Doplňující informace č. 1 na základě písemné žádosti ze dne 26. března 2024 (VZ/02/2024)

Věc: podklady k obnově reliéfu pštrosa na fasádě domu čp. 78 na Pernštýnském nám. v Pardubicích.

Stávající stav

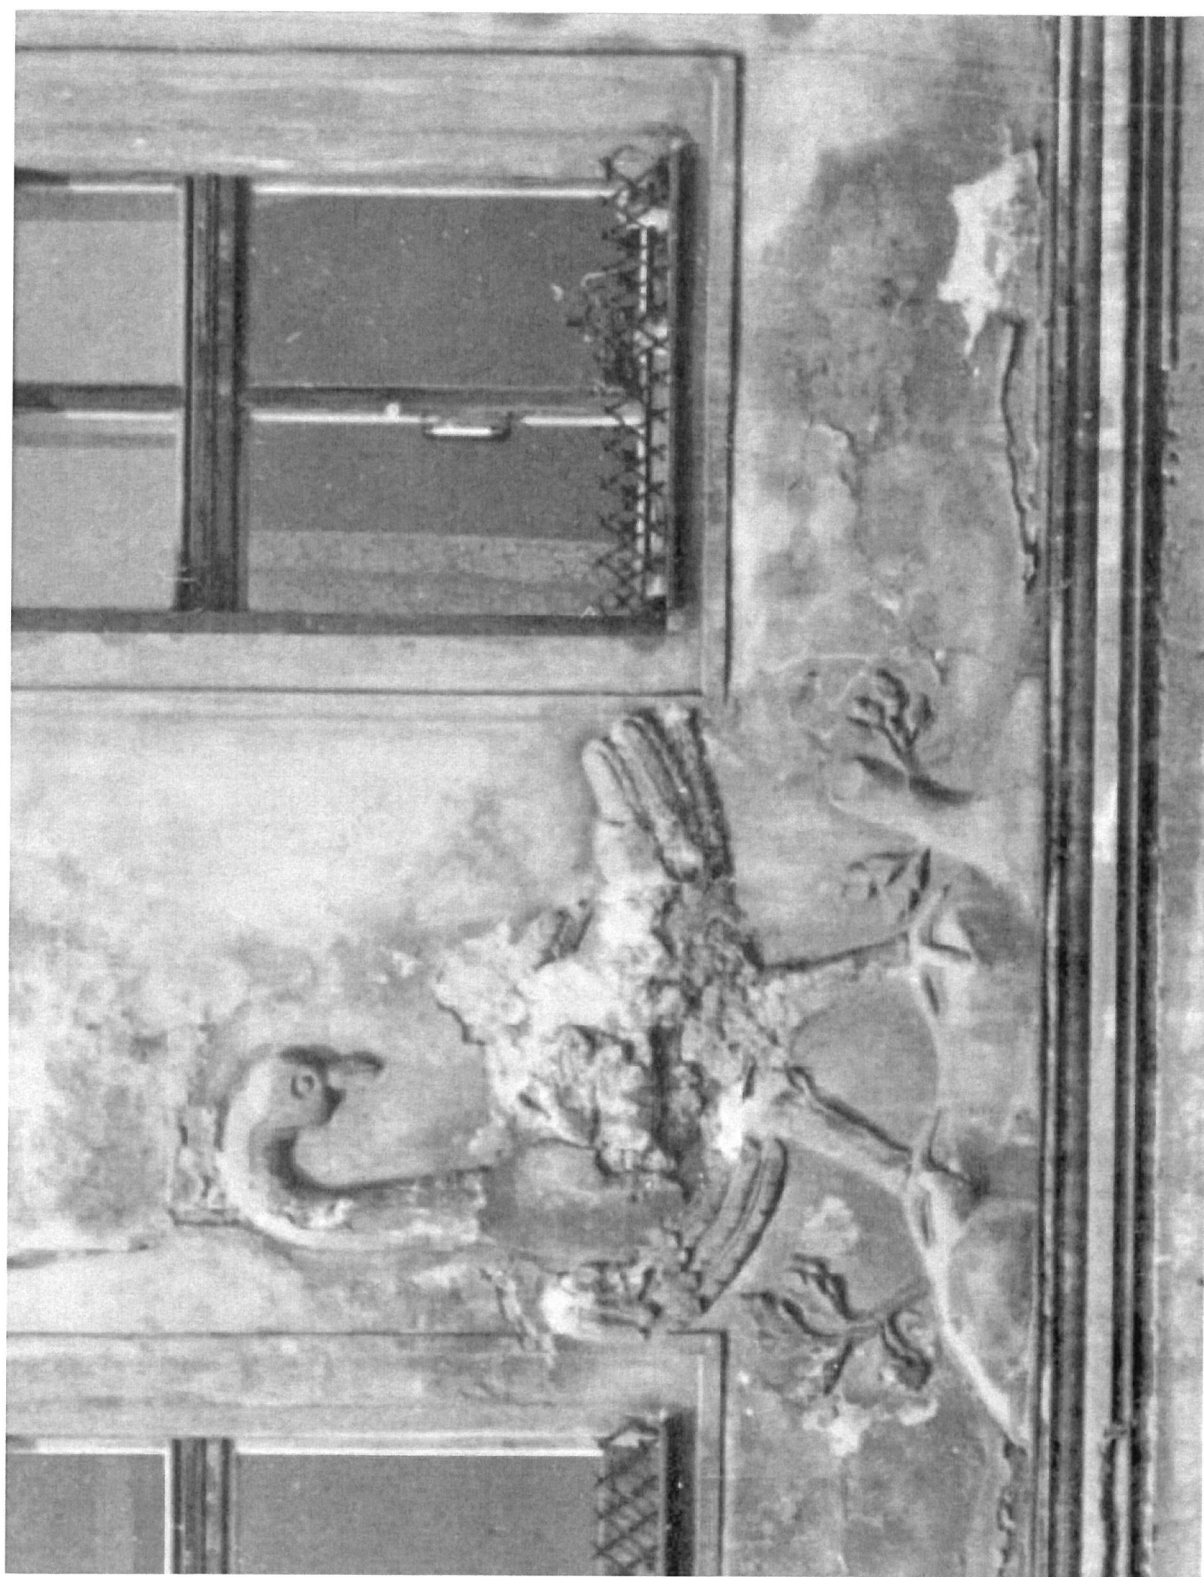
Předmětem je obnova reliéfu pštrosa na uliční fasádě domu čp. 78 mezi okny ve 2. NP původně naléhající na kordonovou římsu nad parterem domu. Po rekonstrukci v 50. letech 20. století byla fasáda zjednodušena a okenní otvory zvětšeny, tudíž byl reliéf pštrosa odstraněn.

ZADAVATEL tímto upravuje zadávací dokumentaci a POŽADUJE provedení restaurátorské práce dle závazného stanoviska č. j. MmP 142986/2023 a písemné zprávy „Podklady k obnově reliéfu pštrosa na fasádě domu č. p. 78 na Pernštýnském nám. v Pardubicích“, č. j. MmP 83461/2024, která je nedílnou přílohou této doplňující informace č. 1.

Barevnost tohoto reliéfu musí být v souladu s barevností fasády a bude řešena až při realizaci zakázky.

Návrh řešení reliéfu zmenšeného v měřítku.

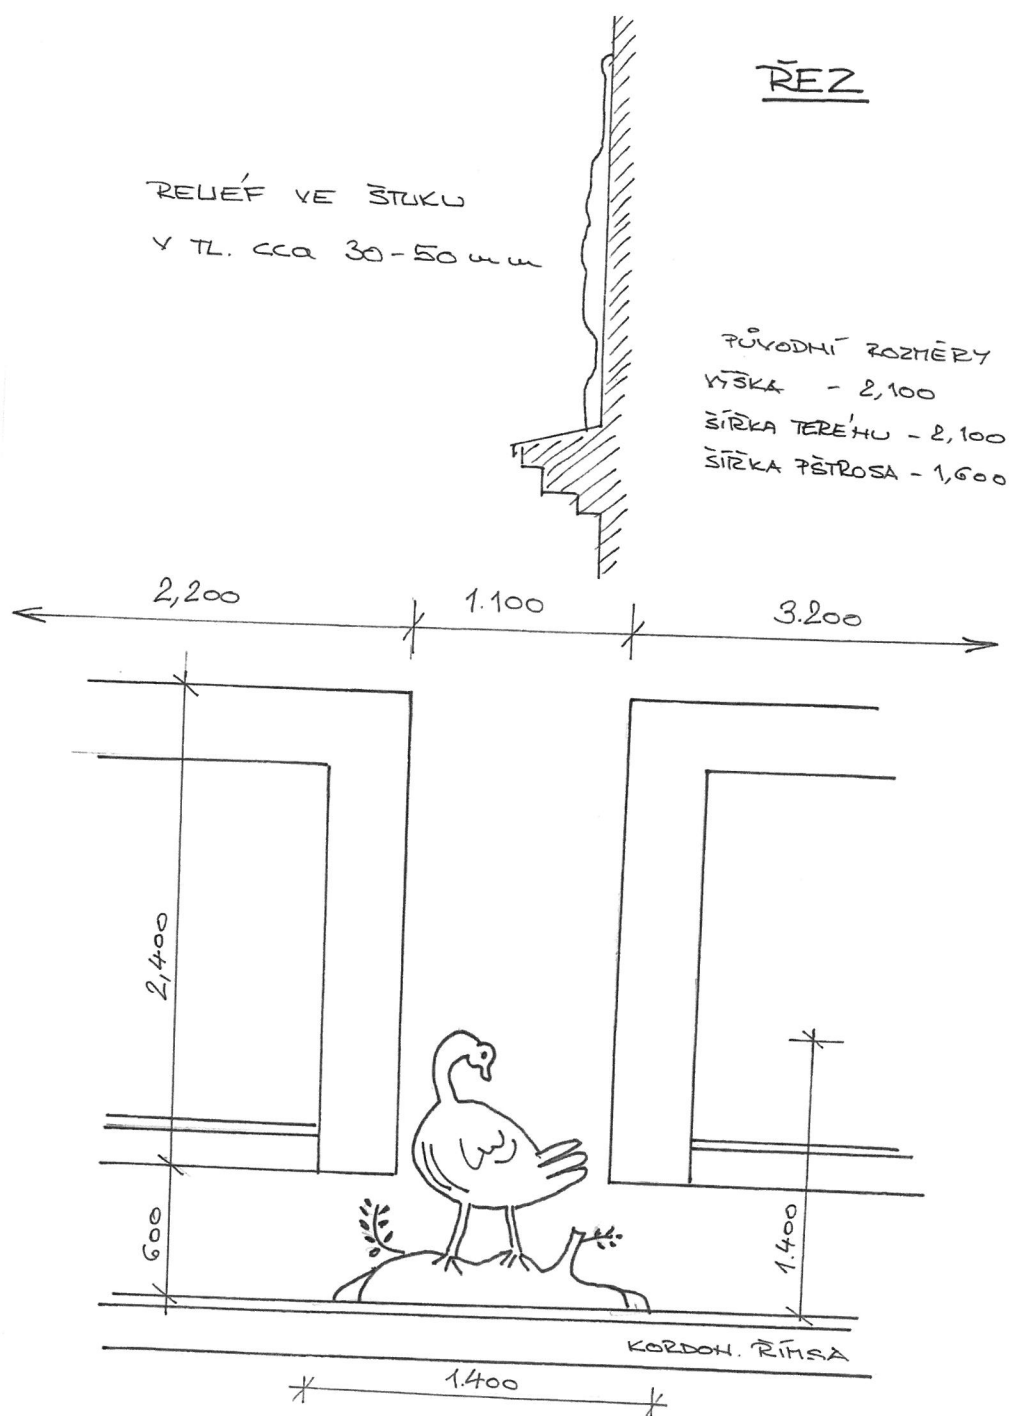
Detail původního reliéfu.
